改善箇所説明図

煽り開閉補助装置(パワーラック)
取付部(前後左右4箇所)

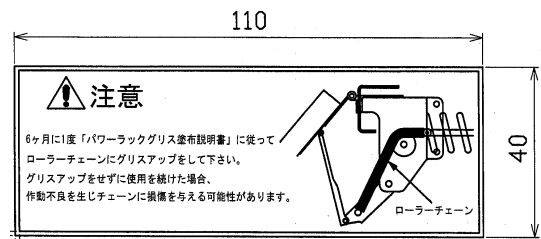
不具合発生箇所

ウイングボデー大型仕様架装車の側面煽りの開閉補助装置において、当該開閉補助装置内のローラーチェーンのメンテナンスが不適切な場合、当該チェーンのリンク部分が固着するものがある。そのため、そのままの状態では側面煽りを開く操作を行うと、当該チェーンのリンク部分に応力が集中することによりリンク部分が破損し開閉補助力がなくなるとともに、当該開閉補助装置内のスプリングの反力により当該開閉補助装置の構成部品が荷台内側方向に飛び出し、最悪の場合ウイング作動用の油圧配管を損傷させるおそれがある。

- ①全車両、ローラーチェーンを点検し、当該チェーンが固着している場合は、チェーンを新品に交換し、チェーン及びsprocketにグリスを塗布する。当該チェーンが固着していない場合は、チェーン及びsprocketにグリスを塗布する。
- ②全車両、メンテナンスの注意を記したコーションプレートを開閉補助装置付近の見やすい位置に貼り付ける。また、当該補助装置の取扱説明書及びグリス塗布説明書を搭載する。
